第9条 溢水による損傷の防止等（別添1補足説明資料12）

大阪発電所3/4号炉		女川原子力発電所2号炉		泊発電所3号炉		相違理由
表3 漏えい停止までの時間の設定および漏えい量（化学体積制御系） その3						
想定範囲	抽出配管/非再生冷却器入口（貫通部）～非再生冷却器	抽出配管/非再生冷却器出口（非再生冷却器～圧力制御弁）	①異常の検知	②事象の判断及び漏えい箇所の特定	③漏えい箇所の隔離等により漏えい停止	合計時間 (①+②+③)
			＜システム検知＞ 配管破損によりVCT(11.3m <sup>3</sup> )の保有水が減少しVCT水位が低下する。 VCT水位高警報(55%±1.5%)から原子炉補給開始水位(24%±1.5%)まで水位が低下し原子炉補給水開始音が発信 11.3m <sup>3</sup> ×(56.5%-22.5%)/100%÷32.0m <sup>3</sup> /h×60分=7.2-8.2分	以下のパラメータからの抽出ラインからの漏えいと判断 10分 温度センサ高警報、充てんポンプトリップ、加圧器水位、VCT水位、原子炉周辺建屋サンプ水位、RMS測定値(R-21A/B)、漏水注管等	中央制御室において、抽出オリフィス格納容器第1隔離弁を遠隔手動閉止 1分	19分
			①異常の検知 ＜システム検知＞ 配管破損によりVCT(0.07809m <sup>3</sup> /%)の保有水が減少しVCT水位が低下する。 VCT通常水位(60+5%)まで水位が低下し、原子炉補給水制御が自動の場合には自動補給開始音吹鳴、原子炉補給水制御が自動以外の場合は体積高警報タンク水位低(自動以外)(L120)警報が発信 0.07809m <sup>3</sup> /%×(65%-31%)÷32.1m <sup>3</sup> /h×60分=5.5分	②事象の判断及び漏えい箇所の特定 漏えいと判断 以下のパラメータから抽出ラインからの漏えいと判断 10分 加圧器水位、VCT水位、原子炉補助建屋サンプ水位等	③漏えい箇所の隔離等により漏えい停止 中央制御室において、抽出オリフィス出口CV4内側隔離弁を手動閉止 1分	合計 (①+②+③) 16分

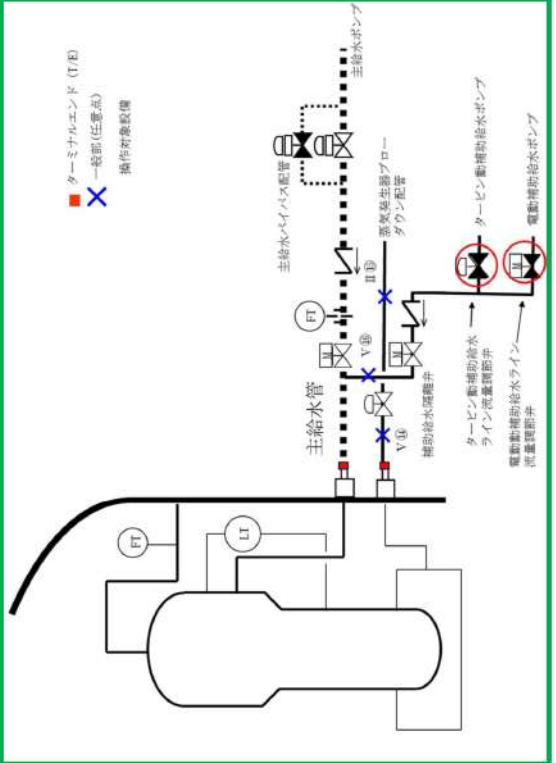
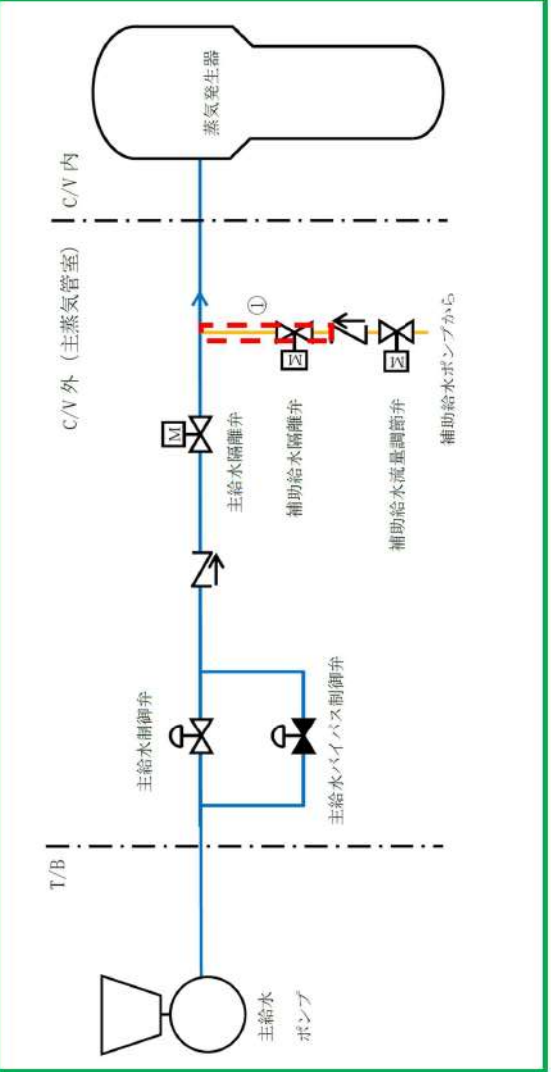
大阪発電所3/4号炉	女川原子力発電所2号炉	泊発電所3号炉	相違理由
<p>補足資料 別紙 11</p> <p>3-1 想定破損における溢水量の算出について</p>  <p>図1 蒸気発生器ブローダウン系、補助給水系の系統概要</p>		 <p>図2-5 蒸気発生器ブローダウン系統の系統概要</p>	<p>高エネルギー配管に対する検知の考え方については、炉型が同じ大阪との比較とする。</p> <p>【大阪】  <a href="#">記載表現の相違</a>  <a href="#">記載方針の相違</a>                      補助給水系については、表の構成と合わせて、表1-7のあとに図2-6として記載する。</p>

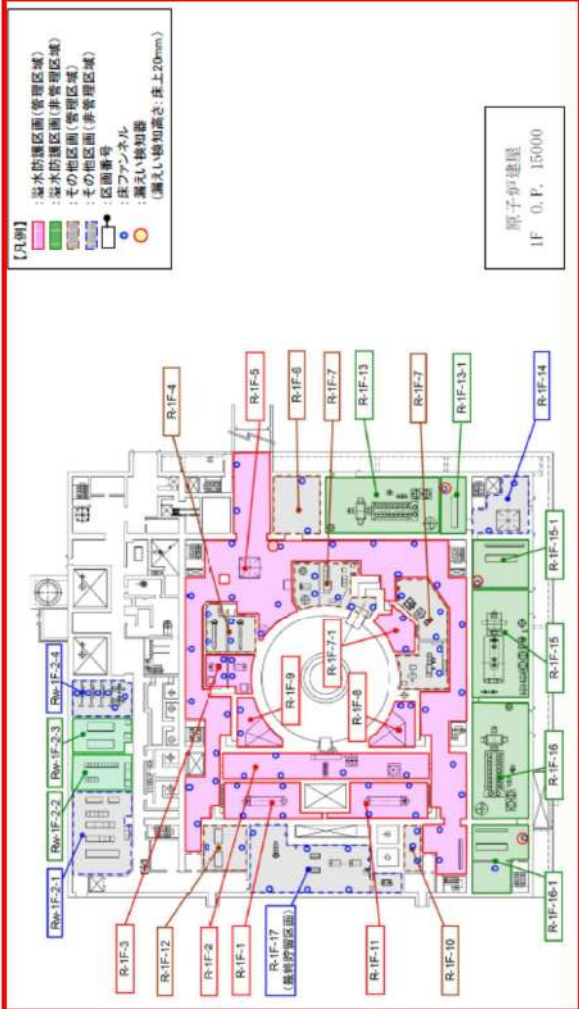
大阪発電所3/4号炉	女川原子力発電所2号炉	泊発電所3号炉	相違理由
	<p>原子炉建屋 2F O.P. 22500</p>		<p>【女川】  <u>設計方針の相違</u>                  女川は漏えい検知器及びサンプ検知により漏えい検知を行うため、区画ごとに漏えい検知性の確認を実施していることから、各区画の漏えい検知器を配置図へ記載している。                  一方泊では、溢水源の系統に応じて検知手段を設定し、溢水源の系統別に漏えい検知性の確認を実施していることから、漏えい検知器等の配置図は不要である。（大阪と同様に系統別に算出している）</p>
	<p>図2 床ファンネル及び漏えい検知器配置図(3/23)</p>
